### Změna a doplnění zadávací dokumentace č. 03

**Zadavatel tímto, v souladu s § 99 odst. 1 zákona č. 134/2016 Sb., o zadávání veřejných zakázek (dále jen „Zákon“), mění a doplňuje zadávací podmínky obsažené v zadávací dokumentaci a jejích přílohách před uplynutím lhůty pro podání nabídek. Změna a doplnění zadávacích podmínek se týká zadávacího řízení pod názvem „Zimní stadion na Kavalcově ulici v Bruntále“.**

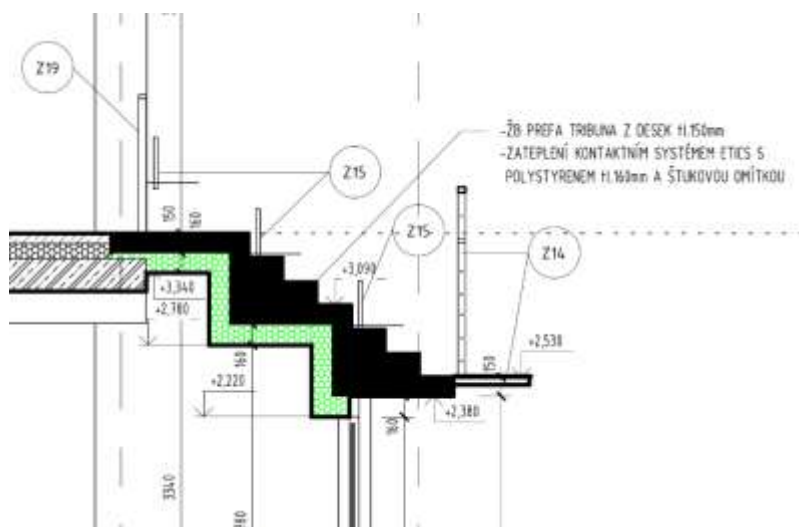
S ohledem na požadavek Projektové dokumentace, dodat prefa konstrukci tribuny s impregnačním nátěrem, žádáme Zadavatele o doplnění Výkazu výměr pro nacenění impregnačního návrhu. Do doplnění patřičné položky prosím potvrďte specifikace impregnačního nátěru.

### **Vyjádření k dotazu č. 3:**

Nátěr prefa konstrukcí tribuny je součástí výkazu výměr ve SO SO 01 – Zimní stadion, R: Architektonicko stavební řešení, stavebně konstrukční řešení a PBR, díl: 783 – Nátěry, položky č. 312 – Nátěr betonových povrchů vodoodpudivý Sikagard 2x \*, list SO 01 D.1.1 Pol:
